URZĄD MIASTA OLSZTYNA  
Plac Jana Pawła II 1  
10-101 Olsztyn  
Wydział Zamówień Publicznych

Znak sprawy: ZP.271.1.73.2017.d

**Dotyczy:** postępowania o udzielenie zamówienia publicznego prowadzonego w trybie przetargu nieograniczonego na dostawę taboru tramwajowego, dwukierunkowego.

### WEZWANIE

W dokumentach przekazanych w dniu 22 marca 2018 roku Wykonawca na rysunku nr. E015-TC-AA0-00003 podał wartość nachylenia podłogi oferowanego tramwaju w stopniach, podając 7 stopni. Poniżej fragment przedmiotowego rysunku:

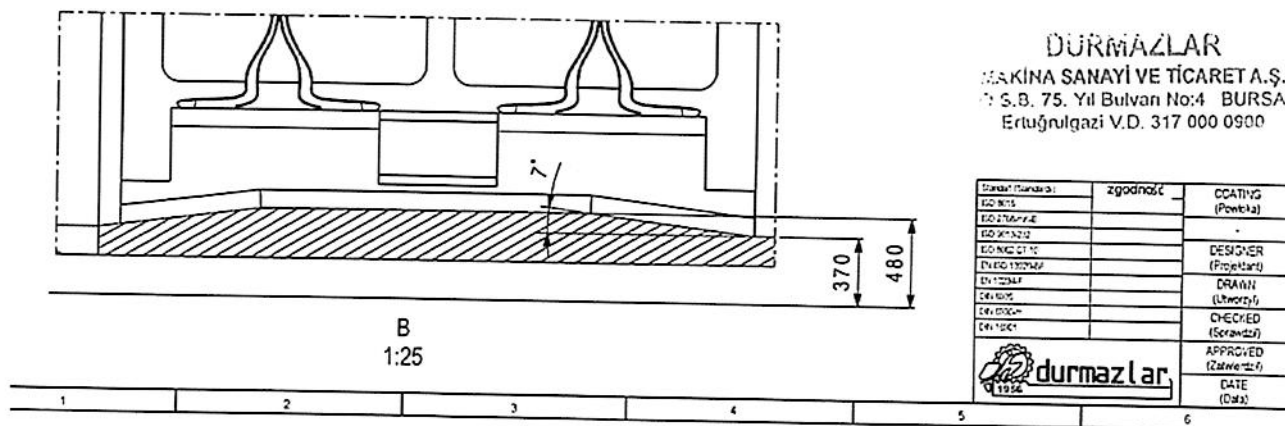
Zamawiający w Rozdziale III, punkt 5, podpunkt 4 Opisu Przedmiotu Zamówienia dopuszcza podniesienie podłogi nad wózkami skrętnymi do wysokości 480 mm od PGS z zastosowaniem stopnia lub pochylni, przy czym **pochyłość nie może przekraczać 8 %** (ośmiu procent) pomiędzy czołem tramwaju a zewnętrznymi krawędziami skrajnych drzwi podwójnych przedziału pasażerskiego, co oznacza, że różnica wysokości nie może być większa niż 8 cm na 1 m długości pochylni. W związku z powyższym, proszę o wyjaśnienie i podanie wartości nachylenia podłogi w wymaganych przez Zamawiającego jednostkach (tj. procentach). Przyjmując, że rzeczywiście przyjętą miarą są stopnie rozwartości kąta, to z przeliczenia wartości „7 stopni” na wartości procentowe wynikałoby, że pochyłość wyniesie 12,38 % i przekracza wtedy maksymalną wartość dopuszczalną przez Zamawiającego.

Zastosowanie pochylni o nachyleniu nie przekraczającym wartości dopuszczonej przez Zamawiającego w OPZ nie jest jedynym dopuszczalnym rozwiązaniem gdyż zgodnie z zapisami OPZ, dopuszczalne jest również zastosowanie stopnia.

Zamawiający informuje, że jeżeli wyjaśnienia Wykonawcy nie potwierdzą, że ofertowany tramwaj w powyższym zakresie spełnia wymagania Zamawiającego, Wykonawca zostanie wezwany w trybie art. 26 ust. 3 PZP, do złożenia dokumentów potwierdzających, że oferowany tramwaj spełnia wymagania Zamawiającego.
